COMISION NACIONAL DE ENERGIA ELECTRICA

CNEE-38010-2017
GTM-NotaS2017-58

Atentamente, en cumplimiento de lo establecido en el artículo 59 del Reglamento del Administrador del Mercado Mayorista y el numeral 1.2.8 de la Norma de Coordinación Comercial No. 1 tenemos a bien remitir observaciones a la Versión Provisoria de la Reprogramación de Largo Plazo, correspondiente al Año Estacional 2017-2018, las cuales se detallan en los anexos adjuntos al presente oficio.

OBSERVACIONES A LA VERSIÓN PROVISORIA DE LA REPROGRAMACIÓN DE LARGO PLAZO AÑO ESTACIONAL 2017 – 2018

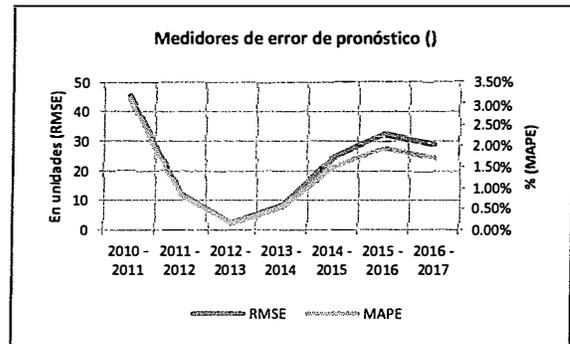
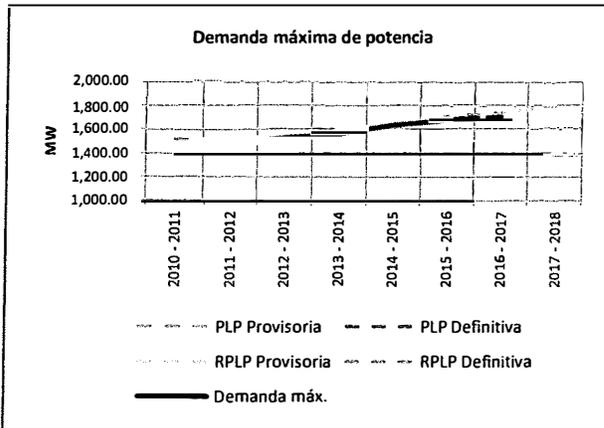
Según se ha observado y recomendado en revisiones anteriores a la Programación de Largo Plazo y a la Reprogramación de Largo Plazo, se han identificado características de una "regresión espuria"¹ en las proyecciones; por lo que, se debe revisar el modelo de series de tiempo y su especificación técnica para evitar que surjan condiciones de una regresión espuria.

Es oportuno indicar que las proyecciones de la demanda máxima de potencia y energía anual han sido ligeramente cercanas a los valores registrados durante un año estacional. Sin embargo, se ha identificado que las diferencias entre la demanda de potencia máxima real y su pronóstico han incrementado en los últimos cuatro años estacionales; aunque el grado de diferencia porcentual sea relativamente bajo; por lo que se debe revisar la especificación de los modelos de proyección para evitar diferencias mayores en la comparación de la demanda máxima de potencia del presente año estacional y años estacionales posteriores, dado que no realizar la revisión o que los errores de pronóstico aumenten en el tiempo están directamente tiene consecuencias en: 1) la Demanda Máxima Proyectada que se utiliza para el cálculo de la Demanda Firme, 2) la determinación de la Oferta Firme Eficiente, 3) el cálculo del Informe de Costo Mayorista, 3) la estimación del aprovisionamiento de combustibles como señal para los agentes, entre otros.

Así también es necesario resaltar que lo anterior ha sido informado al AMM en las notas DMM-Notas2015-5, GTM-Notas2016-17 y la más reciente, GTM-Notas2017-15. En esta última nota, se recomendó realizar una prueba de raíz unitaria con el objeto evaluar las condiciones de estacionalidad de las series históricas de energía anual y demanda máxima registrada.

Producción hidroeléctrica

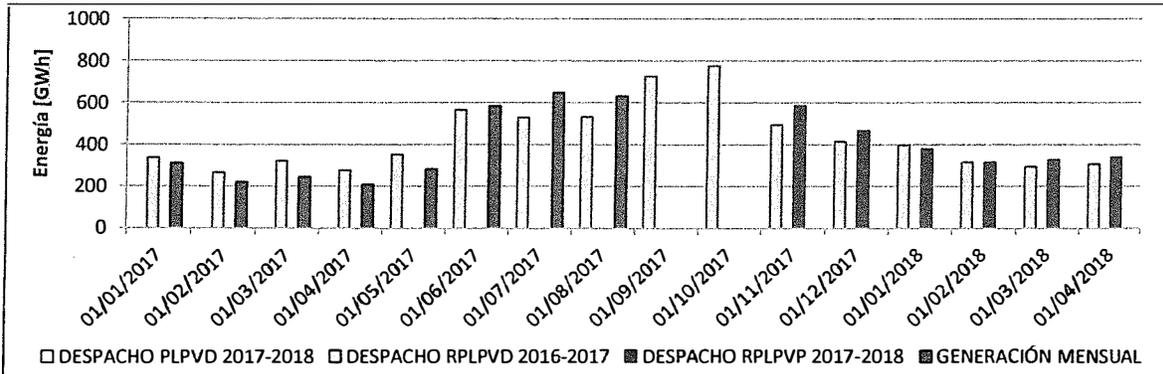
En los meses de enero a abril de 2017 la producción hidroeléctrica estuvo por debajo de lo previsto, lo mismo ocurrió para mayo 2017, el primer mes de la PLP 2017-2018; para junio, julio y agosto 2017 la producción hidroeléctrica mensual fue superior a la programada en la PLP 2017-2018 VD.

Al comparar la PLP 2017-2018 VD con la RPLP 2017-2018 VP se observa que hay un aumento la producción prevista para el parque generador hidroeléctrico en el último semestre del Año Estacional pasando de 2,124.90 GWh a 2,335.04 GWh. Para dicho período, la inclusión de la central hidroeléctrica Xacbal Delta incrementó la producción del parque generador hidroeléctrico en 71.33 GWh.

Producción con Turbinas de vapor (100% carbón)

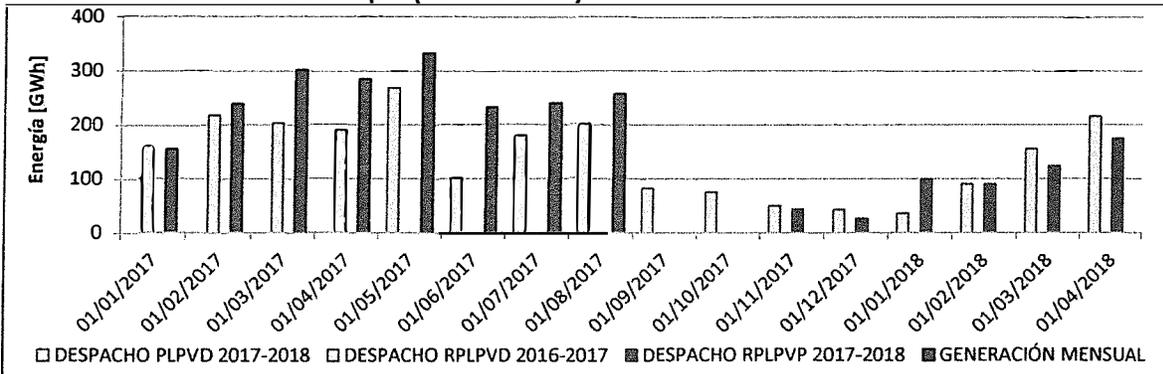
Las centrales de turbina de vapor (100% carbón) estuvieron por encima de lo previsto en las programaciones para los meses de enero a abril de 2017; también se observó que para los meses de mayo, junio, julio y agosto 2017 la producción con turbina de vapor (100% carbón) estuvo por encima de lo programado; lo anterior debido al bajo aporte hidráulico que hubo para los meses de enero a abril 2017.

Al comparar la PLP 2017-2018 VD con la RPLP 2017-2018 VP se observa que la generación mensual a base de carbón se reduce para todo el 2do semestre de la RPLP (a excepción de enero 2018), no llegando a superar en ninguno de esos meses los 200 GWh mensuales.

Producción de Ingenios cogeneradores

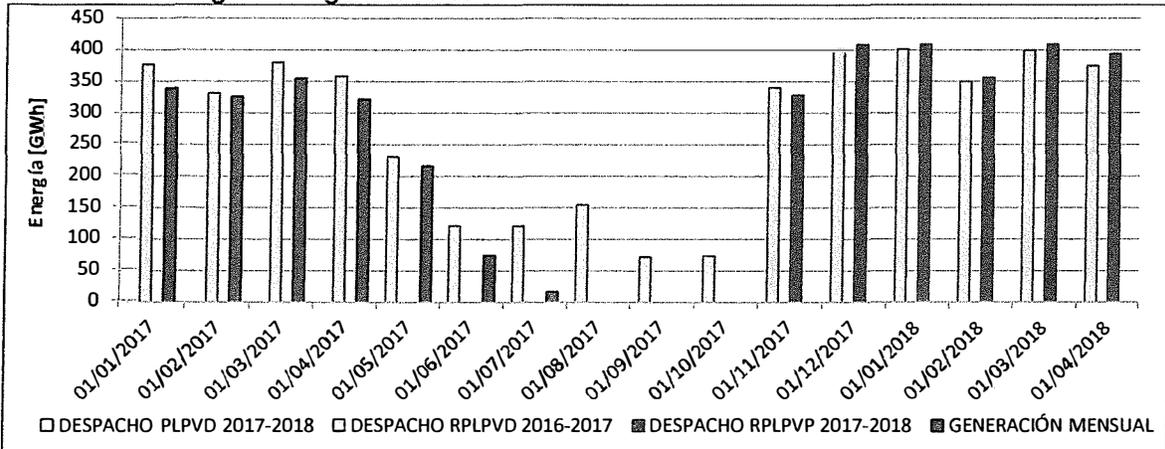
Para los meses de enero a abril de 2017 la producción de los ingenios estuvo por debajo de lo previsto; lo mismo ocurrió para mayo de 2017, primer mes de la PLP 2017-2018. Para junio, julio y agosto de 2017 – meses en que los ingenios ya operaban con cambio de combustible (de biomasa a carbón)- hubo una reducción en el requerimiento de estas centrales debido al incremento de su CVG y al aumento de los aportes de las centrales hidráulicas.

Al comparar la PLP 2017-2018 VD con la RPLP 2017-2018 VP se observa que, a excepción de noviembre de 2017, la generación mensual en la producción de los cogeneradores será ligeramente superior a lo que se había previsto en la PLP, estando para todos esos meses por arriba de 300 GWh.

Producción de Motores de combustión interna (Bunker)

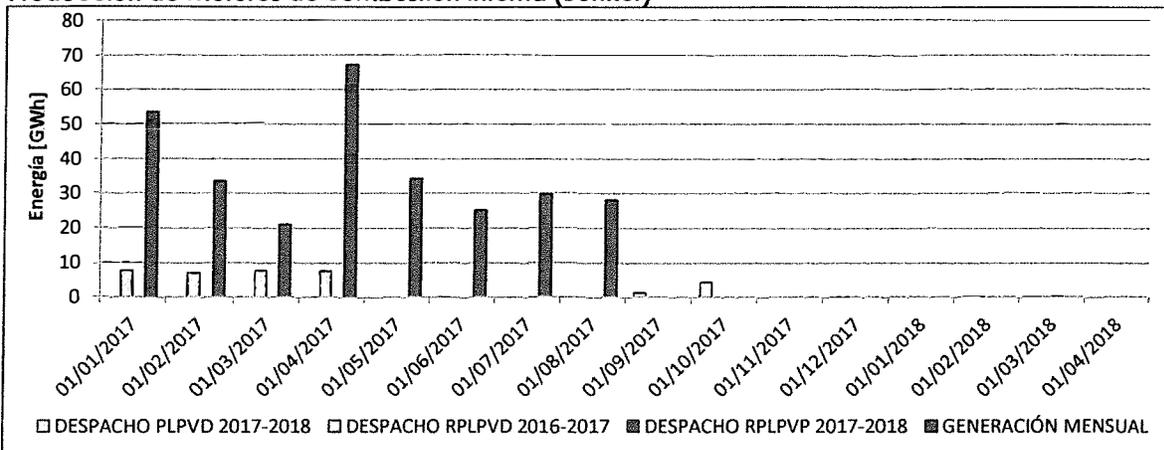
Los motores de combustión interna que utilizan bunker para la generación de energía eléctrica generaron muy por encima de lo programado en las Programaciones de Largo Plazo durante los meses de enero a abril de 2017, lo mismo ocurrió durante los meses de mayo, junio, julio y agosto de 2017. Lo anterior se debió al bajo aporte de las centrales hidroeléctricas en el período de enero a mayo 2017, y a que resultó más económico para el despacho asignar este tipo de centrales en lugar de las de carbón (por costos de arranque y parada) de junio a agosto de 2017.

Al comparar la PLP 2017-2018 VD con la RPLP 2017-2018 VP se observa que en ambas programaciones se tiene prevista una generación prácticamente nula de este tipo de centrales para el período noviembre 2017 a abril 2018.

Costos marginales en la banda mínima

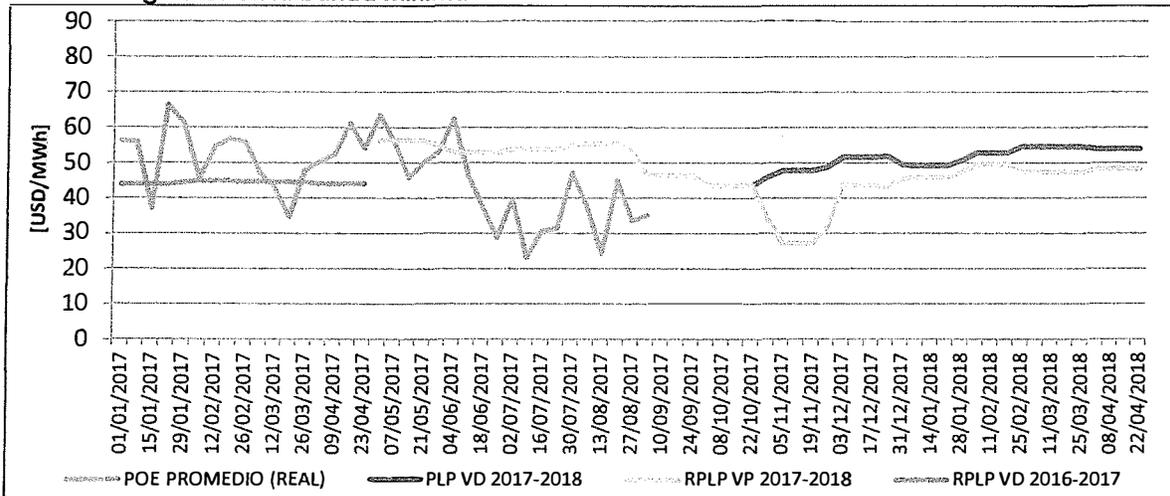
El costo marginal de la energía en la banda mínima para el período enero a abril de 2017 estuvo la mayor parte del tiempo por arriba del previsto, superando incluso los 60 USD/MWh en enero 2017, respecto a un valor en torno a los 45 USD/MWh esperado. Durante el mes de mayo 2017 (primer mes de la PLP 2017-2018) el costo marginal de la energía estuvo en torno a lo programado, ligeramente por arriba de 55 USD/MWh. Para los meses de junio, julio y agosto de 2017 el costo marginal de la energía real estuvo por debajo de lo programado en la respectiva PLP.

Al comparar la PLP 2017-2018 VD con la RPLP 2017-2018 VP se observa que durante noviembre y diciembre de 2017 la RPLP proyecta un costo marginal de la energía menor al previsto originalmente en la PLP, alcanzando valores menores a 30 USD/MWh respecto a los 50 USD/MWh previstos en la PLP. A partir de enero de 2018 el costo marginal de la energía es similar en la PLP que en la RPLP, aunque con los valores de la RPLP ligeramente menores.

Costos marginales en la banda media

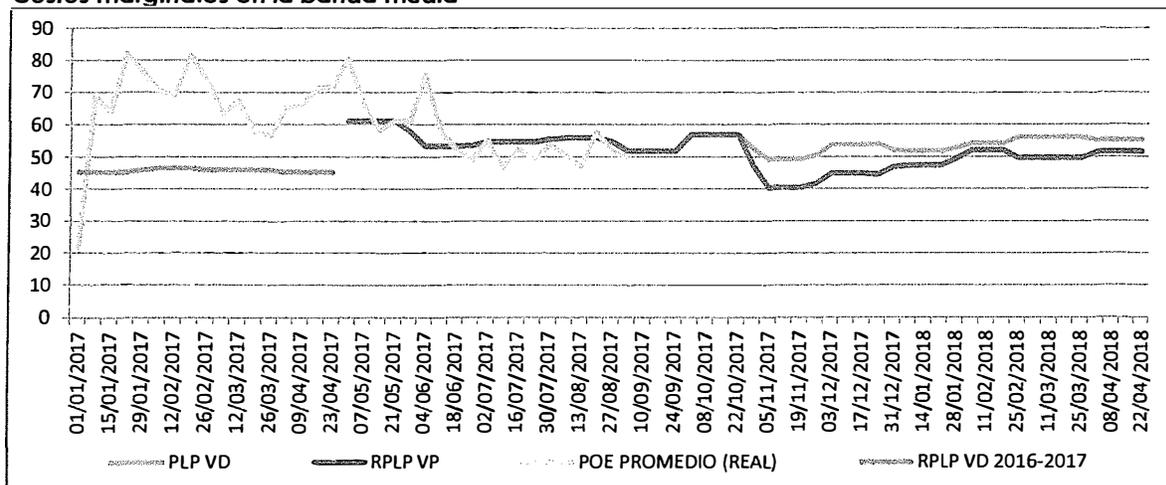
El costo marginal de la energía en la banda media para el período enero a abril de 2017 estuvo todo el tiempo por arriba del previsto, llegando incluso los 80 USD/MWh en enero, febrero y abril de 2017, respecto a un valor en torno a los 45 USD/MWh esperado. Durante el mes de mayo 2017 (primer mes de la PLP 2017-2018) el costo marginal de la energía estuvo en torno a lo programado, en torno a 60 USD/MWh. Para los meses de junio, julio y agosto de 2017 el costo marginal de la energía real estuvo ligeramente por debajo de lo programado en la respectiva PLP, en torno a los 50 USD/MWh.

Al comparar la PLP 2017-2018 VD con la RPLP 2017-2018 VP se observa que el costo marginal de la energía de la RPLP resulta durante todo el período menor al previsto originalmente en la PLP; la mayor diferencia se observa en los meses de noviembre y diciembre de 2017, en torno a 10 USD/MWh y 5 USD/MWh, respectivamente. Para los meses restantes del Año Estacional la diferencia es menor.

Costos marginales en la banda máxima

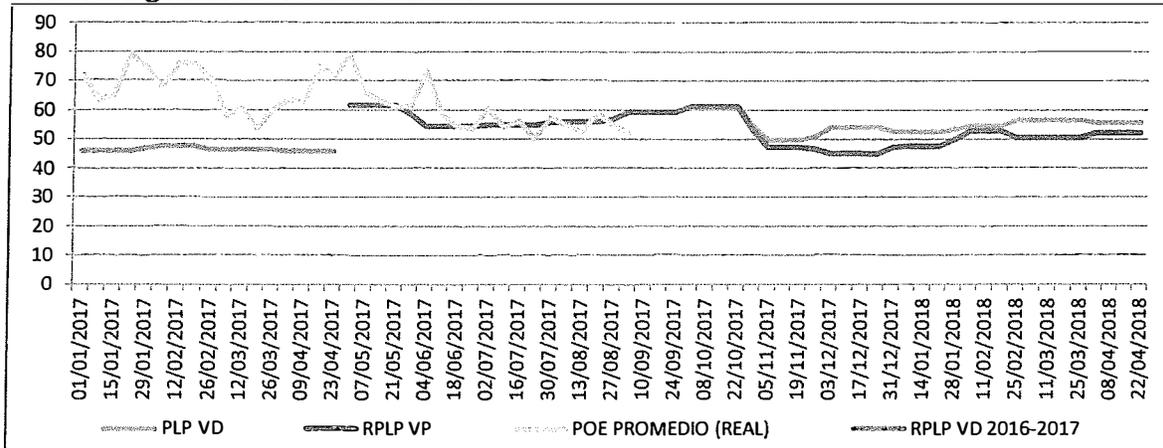
El costo marginal de la energía en la banda máxima para el período enero a abril de 2017 estuvo todo el tiempo por arriba del previsto, manteniéndose por arriba de los 60 USD/MWh sin superar los 80 USD/MWh, distinto al valor entorno a los 50 USD/MWh que se esperaba. Para los meses de mayo, junio, julio y agosto de 2017 el costo marginal de la energía real fue muy similar al previsto en la PLP, situándose entre 55 USD/MWh y 60 USD/MWh.

Al comparar la PLP 2017-2018 VD con la RPLP 2017-2018 VP se observa que el costo marginal de la energía de la RPLP resulta durante todo el período ligeramente menor al previsto originalmente en la PLP; la mayor diferencia se observa en el mes de diciembre de 2017, en torno a 10 USD/MWh. Para los meses restantes del Año Estacional la diferencia es menor.

Cota embalse hidroeléctrica Chixoy

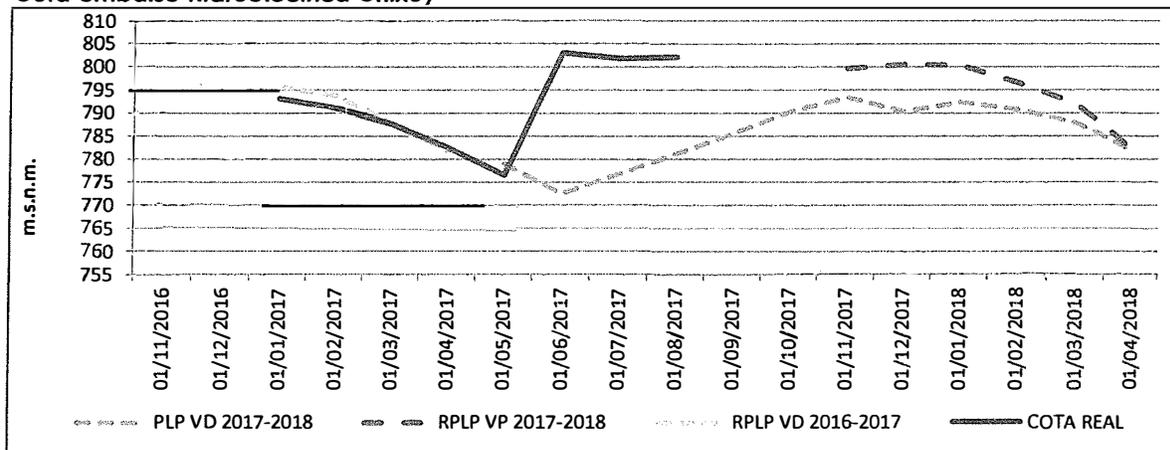
El nivel del agua en el embalse de la central hidroeléctrica Chixoy descendió de enero a abril de 2017 y durante mayo de 2017 (primer mes de la PLP 2017-2018) de la forma en la que estaba previsto en la Programación de Largo plazo en su versión definitiva del año estacional 2017-2018. A partir de finales del mes de junio de 2017, debido a las copiosas lluvias, el nivel del embalse alcanzó su cota máxima (803 m.s.n.m.) y ha permanecido por encima de los 800 m.s.n.m. desde entonces.

Al comparar la PLP 2017-2018 VD con la RPLP 2017-2018 VP se observa que, contrario a lo que se tenía previsto en la PLP, el embalse de la central hidroeléctrica Chixoy sí se llenó y esto ocurrió en junio de 2017. Se observa también que la RPLP estima mayor cota de embalse (en el orden de 800 m.s.n.m.) para los

Valor del agua de hidroeléctrica Chixoy

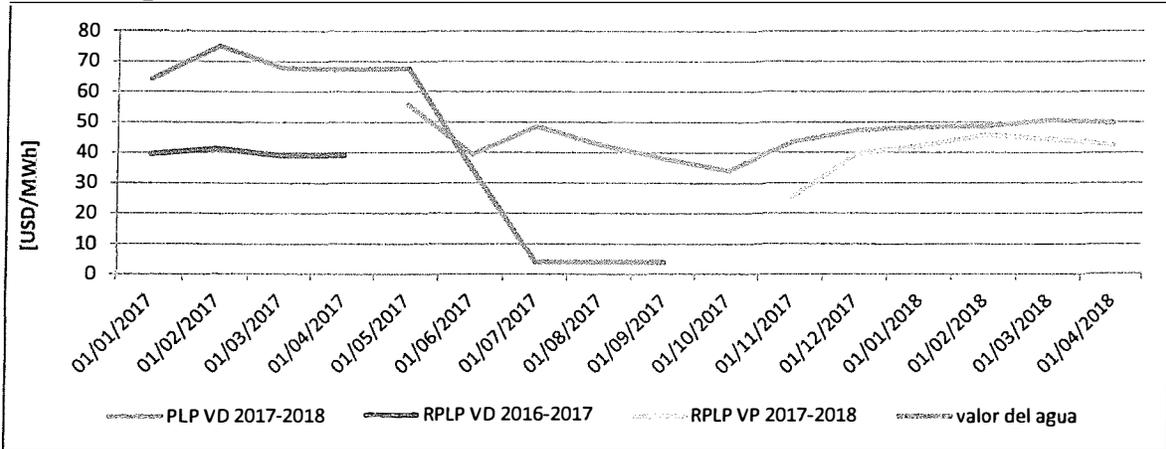
El valor del agua de la central hidroeléctrica Chixoy estuvo muy por arriba de lo que fue estimado para los meses de enero a abril de 2017; se había previsto valores en el orden de 40 USD/MWh, pero los valores registrados estuvieron en dicho período en torno a los 70 USD/MWh. Para el mes de mayo de 2017 (el primer mes de la PLP 2017-2018) se tenía previsto un valor de agua en torno a los 55 USD/MWh, sin embargo este se mantuvo en el orden de 70 USD/MWh; para el mes de junio de 2017 tanto el valor previsto en la PLP como el registrado fueron muy similares, en torno a los 40 USD/MWh. Durante los meses de julio, agosto y septiembre de 2017 se volvió a observar una gran diferencia entre los valores de agua previstos en la PLP respecto a los valores registrados, ya que los primeros estuvieron entre 35 USD/MWh y 50 USD/MWh, mientras los segundos fueron menores a 5 USD/MWh.

Al comparar la PLP 2017-2018 VD con la RPLP 2017-2018 VP se observa que los valores de agua previstos en la RPLP son menores a los inicialmente estimados en la PLP, siendo mayores las diferencias entre ambas programaciones en los meses de noviembre y diciembre de 2017 (en el orden de 20 USD/MWh y 9 USD/MWh, respectivamente); de enero a abril de 2017 las diferencias de valor de agua entre ambas programaciones son menores.

Costo Variable de Generación promedio para las centrales que operan con Carbón

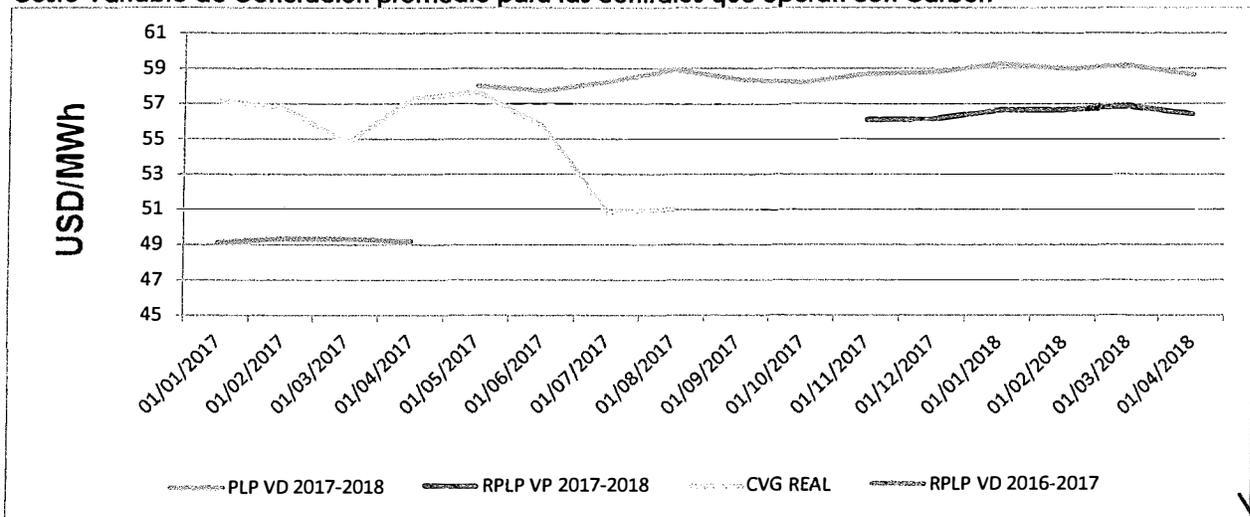
El costo variable de generación promedio real de las centrales que operan con carbón estuvo por arriba de lo estimado para los meses de enero a abril de 2017, observándose valores en el orden de 58 USD/MWh respecto a los 49 USD/MWh que se tenían previstos en los meses de enero y febrero de 2017; para marzo y

Al comparar la PLP 2017-2018 VD con la RPLP 2017-2018 VP se observa que los costos variables de generación de centrales que operan con carbón, programados en la RPLP son menores en 3 USD/MWh a los originalmente previstos en la PLP para el 2do semestre del Año Estacional 2017-2018.

Costo Variable de Generación promedio para las centrales que operan con Diésel

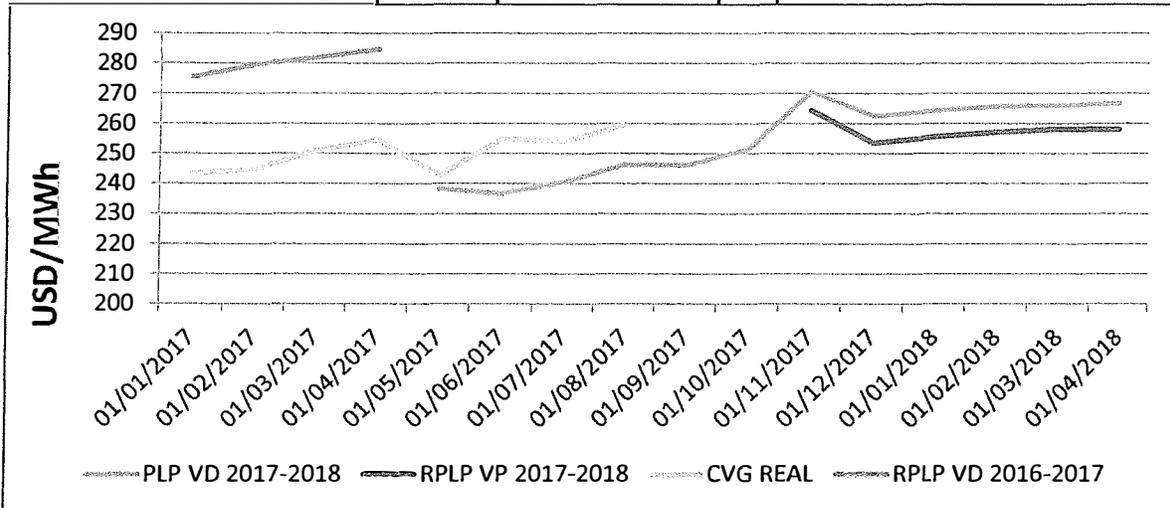
El costo variable de generación promedio real de las centrales que operan con diésel estuvo por debajo en el orden de 30 USD/MWh de lo que fue estimado para los meses de enero a abril de 2017. Para mayo de 2017 (primer mes de la PLP 2017-2018) el costo variable de generación previsto fue muy similar al observado, ambos en torno a 240 USD/MWh; para los meses de junio, julio y agosto de 2017 los valores reales se colocaron por arriba de los valores proyectados, mostrando diferencias en el orden de 10 USD/MWh.

Al comparar la PLP 2017-2018 VD con la RPLP 2017-2018 VP se observa que los costos variables de generación de centrales que operan con diésel, programados en la RPLP son menores en aproximadamente 7 USD/MWh a los originalmente previstos en la PLP para el 2do semestre del Año Estacional 2017-2018.

Costo Variable de Generación de Energía del Caribe (Gas Natural)

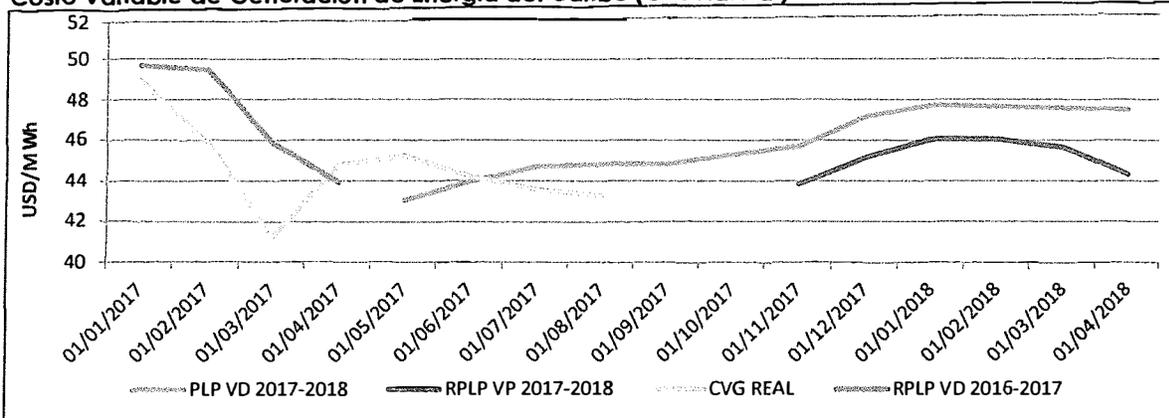
El costo variable de generación promedio real de la central que opera con gas natural estuvo por debajo en promedio 3 USD/MWh de lo que fue estimado para los meses de enero a marzo de 2017; para el mes de abril ambos estuvieron muy cercanos con un valor en torno a 44 USD/MWh. Para mayo de 2017 (primer mes de la PLP 2017-2018) el costo variable de generación previsto estuvo 2 USD/MWh por debajo del valor observado (43 USD/MWh y 45 USD/MWh, respectivamente), para el mes de junio ambos estuvieron muy cercanos con un valor en torno a 44 USD/MWh. Durante julio y agosto de 2017 el costo variable de generación real volvió a ubicarse por debajo del costo variable de generación previsto, con una diferencia en torno a 2 USD/MWh.

Al comparar la PLP 2017-2018 VD con la RPLP 2017-2018 VP se observa que los costos variables de generación de la central que opera con gas natural, programados en la RPLP son menores en aproximadamente 2 USD/MWh a los originalmente previstos en la PLP para los primeros 5 meses del 2do semestre del Año Estacional 2017-2018, para el mes de abril de 2018 la diferencia se duplica a prácticamente 4 USD/MWh. Para este tipo de combustible, el costo variable de generación muestra las menores diferencias entre los costos variables de generación reales y los programados, así como las menores diferencias entre los valores previstos en la PLP y la RPLP.
